# 美浜発電所 3号炉 審査会合における指摘事項の回答 (運転期間延長認可申請関係)

関西電力株式会社

平成28年9月8日

# 美浜3号炉 審査会合における指摘事項の回答一覧表

#### 精緻な点検方法（岩石学的診断法）

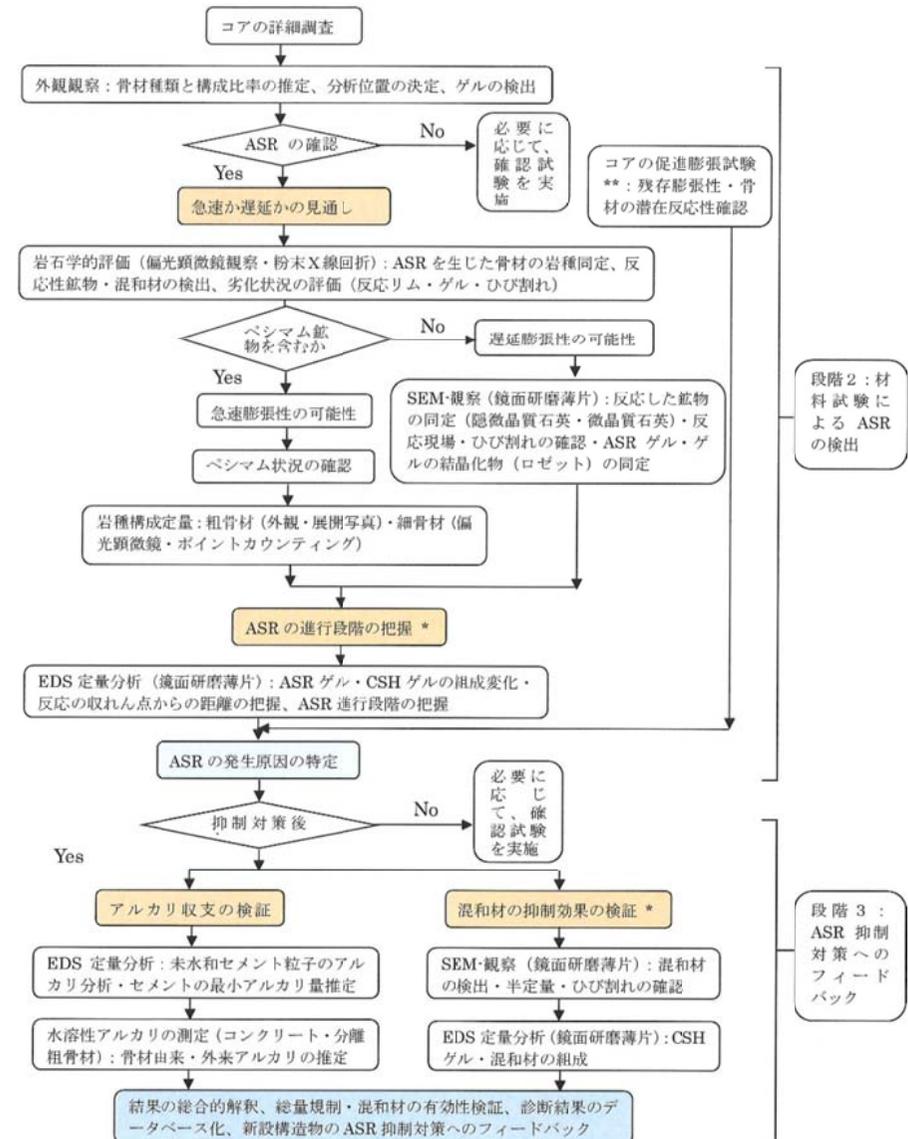
点検方法の選定は、最新知見（参考1：岩石学的診断法）を踏まえて検討する。具体的には、顕微鏡観察結果より、「反応性あり」と判定された場合は、その部位について、より詳細な判定（反応性鉱物の同定など）が可能な「偏光顕微鏡観察」や、「走査電子顕微鏡観察」などの方法を選定し、点検を実施する。

岩石学的診断法	特徴など
偏光顕微鏡	反応性鉱物の同定、進展状況（反応リム、ゲル、ひび割れ）が確認可能
走査電子顕微鏡	特定の反応性鉱物の同定、ゲル生成物の同定、ひび割れなどの進展状況が確認可能

### ①解析モデル、入力条件について

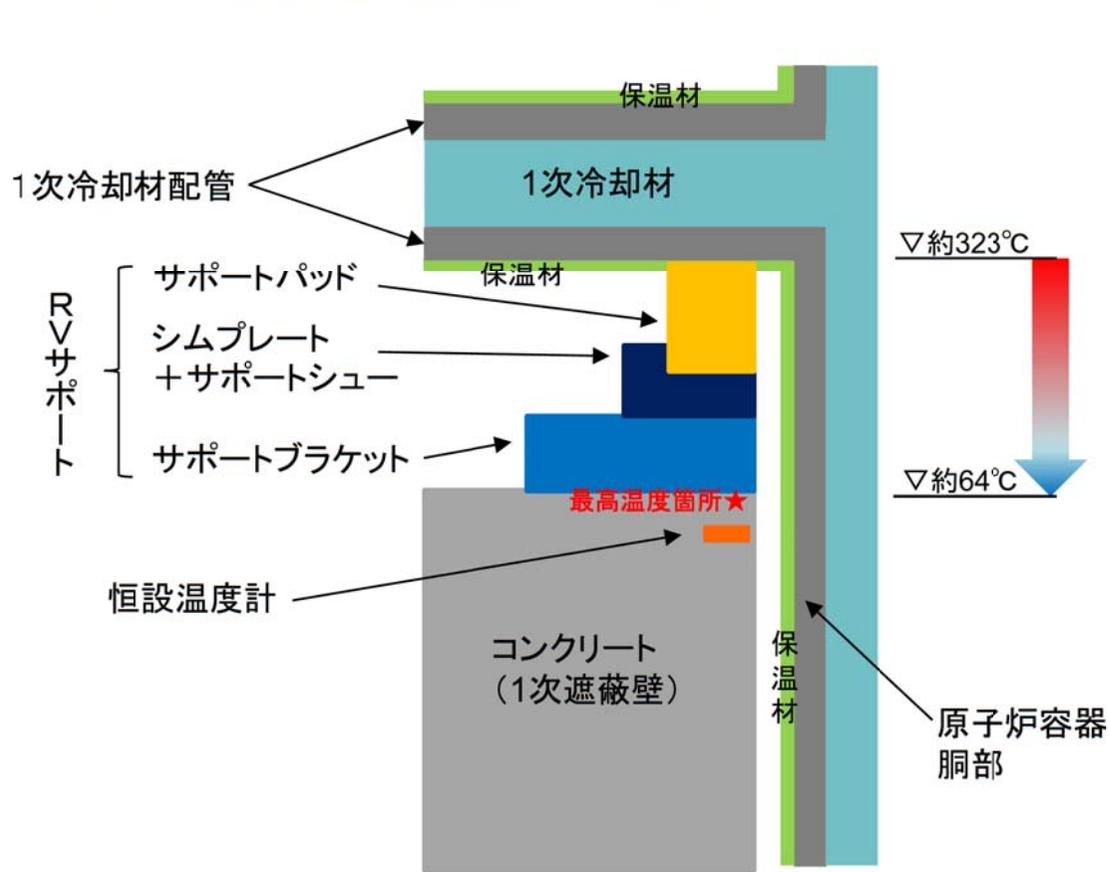
1次遮蔽壁における熱による強度低下の評価について、温度分布解析で求めた最高温度(約64℃)は制限値(65℃)に対して余裕が小さい結果となっているが、下記を考慮すると、保守性を踏まえた解析手段によって得られた値であり、実機の1次遮蔽壁の温度に対して裕度を有していると判断している。

解析においては、解析モデル及び入力パラメータを保守的に設定している

- ・【解析モデル】1次遮蔽壁は原子炉容器側の面及び1次冷却材配管側の面以外は熱が逃げない断熱モデルとしている
- ・【入力条件】サポートパッドの配管接触部の温度は、1次冷却材温度と等しい値としている
- ・【入力条件】冷却空気温度は、実測温度(約38℃)が設計値(約44℃)よりも低いことを確認している
- ・【入力条件】RVサポート、コンクリート(1次遮蔽壁)の寸法などについて、許容差(施工誤差、摩耗など)を考慮しても、最大で0.5℃程度の温度上昇であることを確認している

1次冷却材配管からコンクリートへの伝熱の概要図

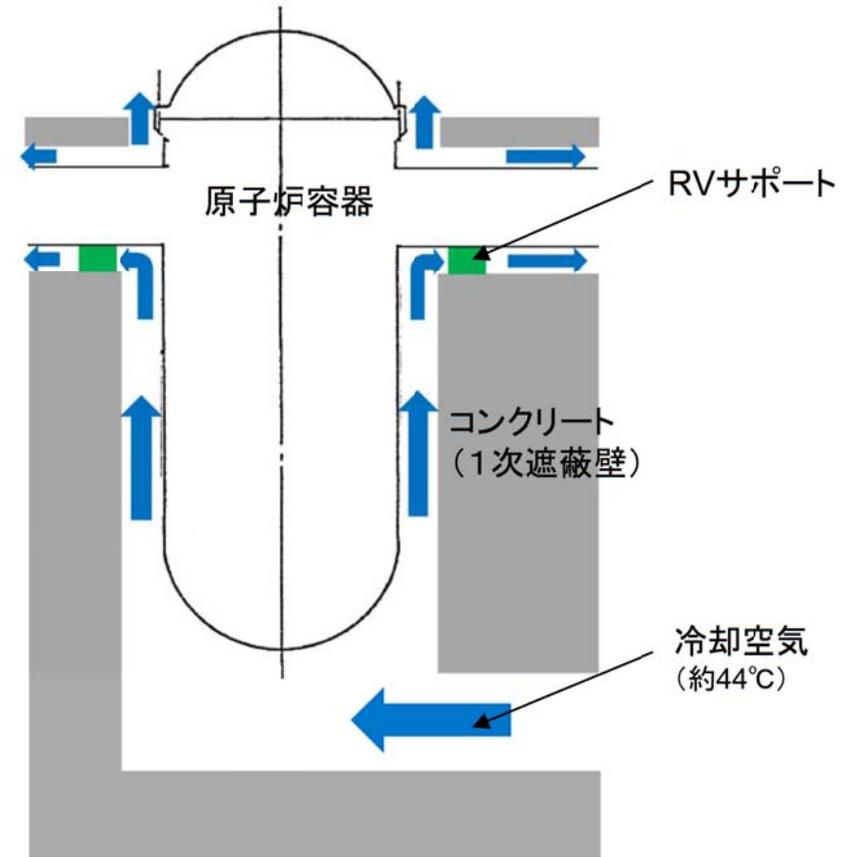
### ②解析結果と実測値の比較について

- ・コンクリート内部における評価点近傍の実測温度(約56℃)が、解析結果(約59℃)より低いことを確認している
